H-21022-1
 令和3年7月19日
 原子燃料工業株式会社
 熊取事業所

熊取事業所第5次設工認（1回目補正） コメント対応整理表（R3/7/19）

第5次設工認（第1回補正）に係る事実確認事項（個別事項）

図ハ-2 P設-1 3-1-1 (5) 連続焼結炉 No. 2-1 付帯安全系 自動窒素ガス切替機構 (インターロック信号系統図) (2/2)

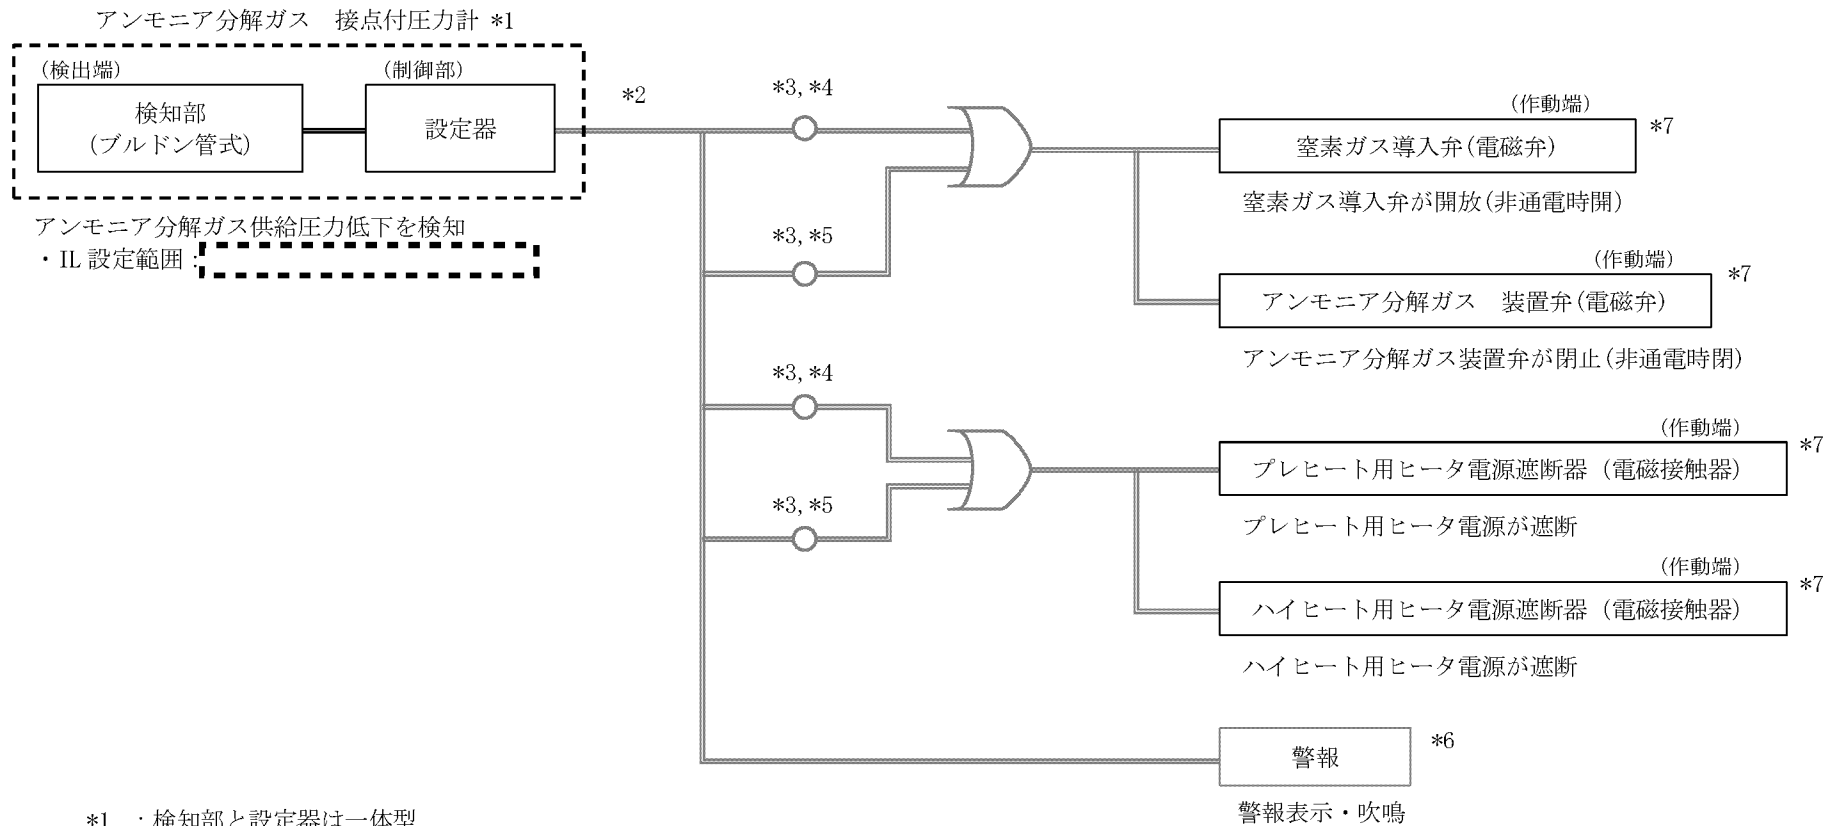
番号	コメント内容	回答／対応	補足資料
0617-26	・p382 緊急設備緊急遮断弁2個について、A弁、B弁の区別を明記すること。	拝承。次回補正において図面にA弁、B弁の区別がつくように追記する。	—
0617-27	・p391～393のアンモニア分解ガス装置弁と緊急遮断弁（アンモニア分解ガス）は別の弁か。アンモニア分解ガス装置弁の位置が系統図で確認できない。	ご指摘のとおり別の弁である。 アンモニア分解ガス装置弁の記載はガス系統を示す図ハ-2P設-13-1-1（1）の{2064-2}電磁弁（停電時：閉）として記載されているが、名称の記載がないため対応がとれるよう修正する。	—
0617-28	・p398, 393 水素ガス漏えい時、地震時のインターロックで、アンモニア分解ガスの供給が停止されるが、同時に窒素ガスを供給しなければ、炉内を正圧が保てず空気が混入するのではないか。その場合でも、連続焼結炉を安全に停止できるのか。	事象発生時のインターロックの作動は、図ハ-2P設-13-1-2（2）に示したとおり、水素ガス漏えいを検知するとアンモニア分解ガスの緊急遮断弁が閉となることで完了するが、緊急遮断弁が閉止しアンモニア分解ガスの供給が停止すると、後段事象として図ハ-2P設-13-1-2（1）に示す自動窒素ガス切替機構のインターロックの作動に移行し、接点付圧力計（アンモニア分解ガス）がアンモニア分解ガスの圧力低下を検知し、窒素ガス導入弁を開放して炉内の正圧を維持し空気の混入を防止する。また連動するヒータ電源用配線用遮断弁器によりヒータ電源を遮断するため連続焼結炉を安全に停止することができる。 図ハ-2P設-13-1-2に記載した信号系統図は、当該事象で作動する機構を示してしており、作動後の後段事象は記載しない整理としている。	—
0617-29	・p3095 圧力逃がし機構が作動する圧力が記載されていないので、基本方針書、仕様表ともに記載すること。圧力逃がし機構は、通常運転時の炉内の正圧では開かず、想定爆発圧力よりも低い圧力で開く設計か。	圧力逃がし機構の作動圧力を仕様書図面に追記する（コメント0603-5にて対応）。圧力逃がし機構は各設備の通常の運転時圧力  では作動せず、想定爆発圧力  よりも安全側の低い圧力  で作動する設計である。	—

図ハ-2 P 設-1 3-1-1 (5b) 連続焼結炉 No. 2-1 付帯安全系 過加熱防止機構 (インターロック信号系統図) (2/2)

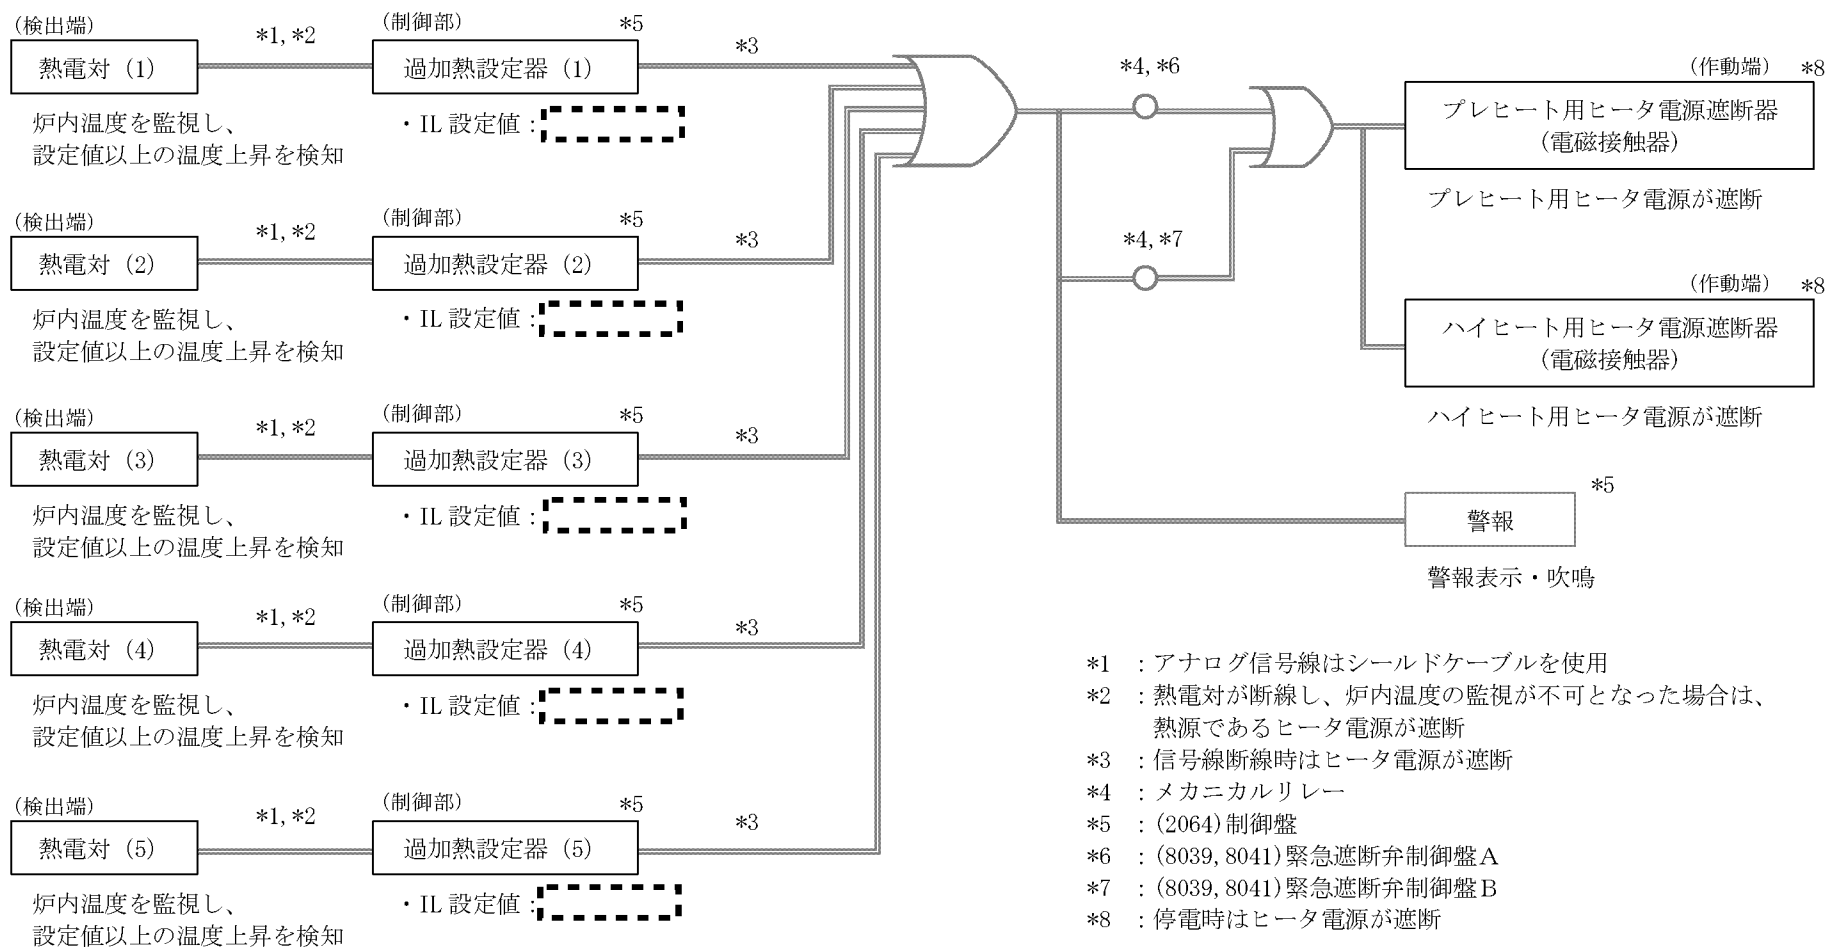
番号	コメント内容	回答／対応	補足資料
0617-32	[連続焼結炉] ・事業許可で独立 2 系統の多重化を約束したインターロックについて、検出端・制御盤・作動端を明確にし、インターロック信号系統図等で独立 2 系統の多重化をしていることを明確にすること。	拝承。 配置図、インターロックの信号系統図それぞれにおいて多重化しているものについては、多重化の構造が分かるよう図を適正化する。	補足資料 0617-31
0617-33	[連続焼結炉] ・p376 の熱電対 5 個は、p386 の過加熱防止機構（検知部）を示しているのか。過加熱防止機構には、検出端（熱電対）が 5 個、作動端（配線用遮断機）が 2 個あるが、p396 のインターロック図では、and 条件/or 条件が不明確。検出端が 1 つでも設定温度を超えると、作動端が 2 個とも作動するのか。	ご理解のとおり、熱電対 5 個は過加熱防止機構の検出端を示している。 また、これら 5 個の熱電対が 1 つでも設定温度を超えると、作動端であるプレヒート部（1,2 ゾーン）及びハイヒート部（3,4,5 ゾーン）のヒータ電源が両方遮断される回路となっている。ご指摘を踏まえて and 条件/or 条件が分かるようインターロック図を修正する。	補足資料 0617-31
0617-34	[連続焼結炉] ・p389 の配線用遮断器は、p150 仕様表のヒータ電源用配線用遮断器を示しているのか。配線用遮断器の設置位置が図面から読み取れない。p150 仕様表で配線用遮断器は 2 基（1,2 ゾーン用、3,4,5 ゾーン用）あるとしているが、p389 の図の筐体内に 2 基設置されているのか。	ご理解のとおり、ヒータ電源用の配線用遮断器の位置を示したものである。 当該動力盤の室内での設置位置が不明確なため、図に追加する。 図ハ-2 P 設-1 3-1-1（8）中には、3 台ある動力盤のうち 2 台を矢視しているが、1 台がプレヒート部（1,2 ゾーン）用、もう 1 台がハイヒート部（3,4,5 ゾーン）用を示している。0617-33 のコメント回答と併せて修正する。	補足資料 0617-31
